Referința: Procedura simplificată organizată de CONPET SA în vederea atribuirii contractului de achiziție ce are ca obiect - **Dezafectarea rezervorului R9 pentru țiței (V=2.889m³) și construcție rezervor nou pentru țiței(V=2.500 m³)** stația de pompare Cartojani.

Urmare a clarificărilor solicitate de către unul din operatorii economici interesați cu privire la documentația publicată pentru procedura de achiziție mai sus menționată, vă comunicăm următoarele:

RĂSPUNS ÎNTEEBAREA 5

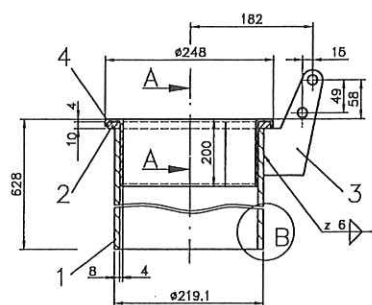
Intrebare 5. Va rugam sa ne transmiteti desenul A614U-GLP-02.00.

Răspuns 5: Se va cota conform specificatii din anexa 1

1. Asezarea captuselii de plumb, dupa muchile stutului, se va face prin batere cu ciocanul de lemn.
2. *** Se va asigura planitatea captuselii pe tot conturul, prin batere.
